# ПАСПОРТ
доступности объекта для инвалидов и других маломобильных групп населения
№ _____ от «___»_____20___г.

1.1. Наименование (вид) объекта Государственное бюджетное общеобразовательное учреждение Самарской области средняя общеобразовательная школа с.Александровка муниципального района Ставропольский Самарской области СПДС»Солнышко»
1.2. Фактический адрес: 445168, Российская Федерация, Самарская область, муниципальный район Ставропольский, сельское поселение Александровка, село Александровка, ул. Фабричная, д.6а
1.3. Сведения о размещении объекта:
отдельно стоящее здание, двухэтажное здание, 1107,4кв. м;
часть здания _____ этажей (или на _____ этаже), _____кв. м;
наличие прилегающего земельного участка (да, нет) 7000 кв. м.
1.4. Год постройки здания 1975_____, последнего капитального ремонта – _____
1.5. Дата предстоящих плановых ремонтных работ: текущего – не запланировано, капитального – не запланировано.

# АНКЕТА ОБСЛЕДОВАНИЯ

Государственное бюджетное общеобразовательное учреждение Самарской области средняя общеобразовательная школа с.Александровка муниципального района Ставропольский Самарской области структурное подразделение детский сад «Теремок»

Фото №3 Дверь входная

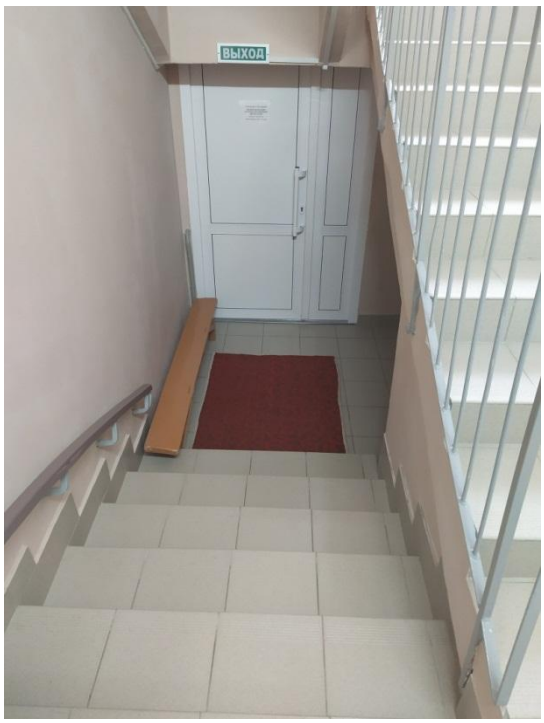
| № п/п | Наименование функционально-планировочного элемента | Наличие элемента | | | Выявленные нарушения и замечания | | Работы по адаптации объектов | |
|---|---|---|---|---|---|---|---|---|
| 2.4 | Дверь входная | да | | №3 | Отсутствует противоударная полоса, смотровые панели,тактильные обозначения на ручки | К,О,С | Привести в соответствие | Текущий ремонт |

Фото №4 Тамбур

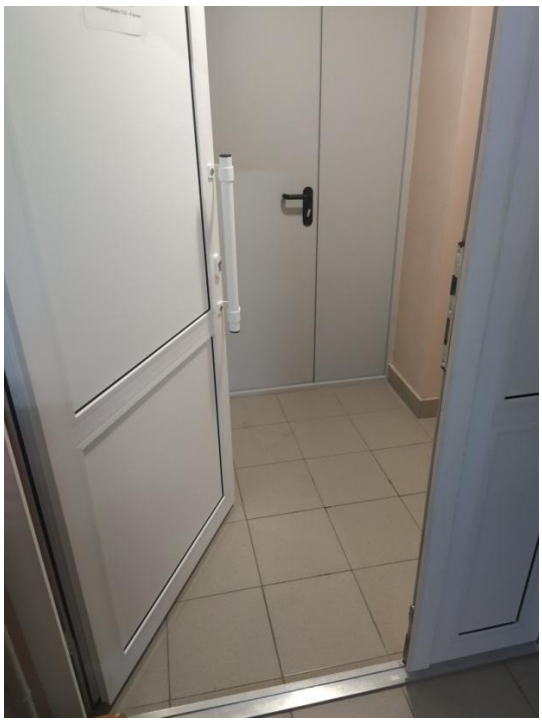
| № п/п | Наименование функционально-планировочного элемента | Наличие элемента | | | Выявленные нарушения и замечания | | Работы по адаптации объектов | |
|---|---|---|---|---|---|---|---|---|
| 2.5 | Тамбур | да | | №4 | Размеры тамбура не соответствуют параметрам доступности | К,О,С,Г,У | Привести в соответствие | Текущий ремонт |

Фото №6 Лестница внутри здания

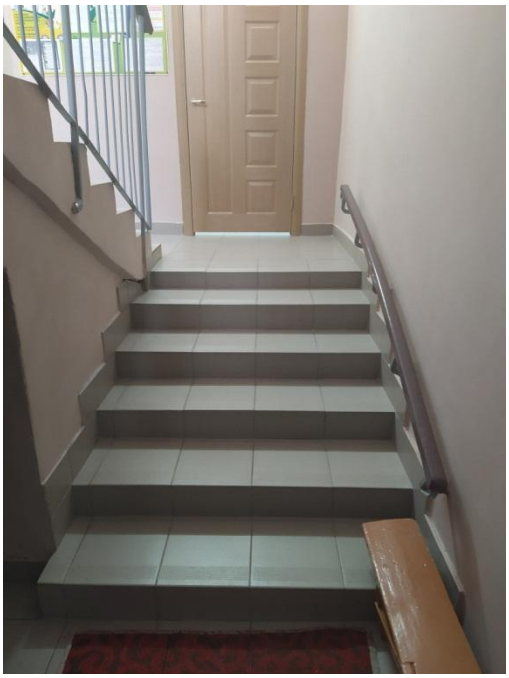
| № п/п | Наименование функционально - планировочного элемента | Наличие элемента | | | Выявленные нарушения | | Работы по адаптации объектов | |
|---|---|---|---|---|---|---|---|---|
| 3.2 | Лестница внутри здания | да | | №6 | Отсутствуют дополнительные разделительные поручни, завершающие части поручней не соответствуют нормам безопасности | К,О,С | Привести в соответствие | Текущий ремонт |
| 3.3 | Пандус внутри здания | нет | | №6 | Отсутствует | К,О | Привести в соответствие | Текущий ремонт |

Фото №7 Входная дверь внутри здания

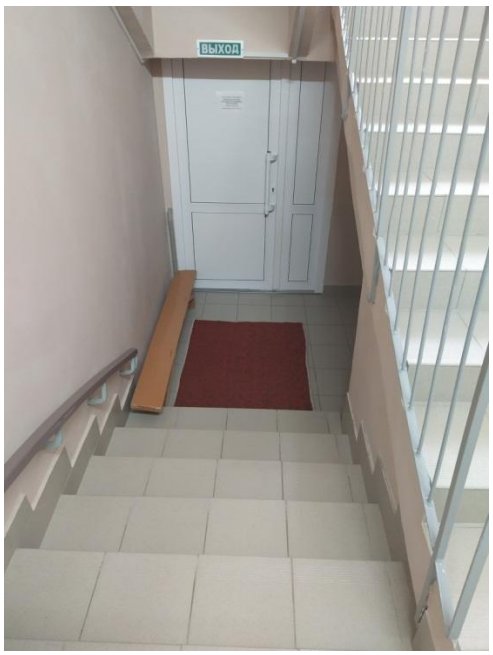
| № п/п | Наименование функционально - планировочного элемента | Наличие элемента | | | Выявленные нарушения | | Работы по адаптации объектов | |
|---|---|---|---|---|---|---|---|---|
| 3.5 | Дверь | да | | №7 | Отсутствуют информирующие обозначения помещений. Отсутствуют смотровые панели, противоударные полосы | К,О,С | Привести в соответствие | Текущий ремонт |
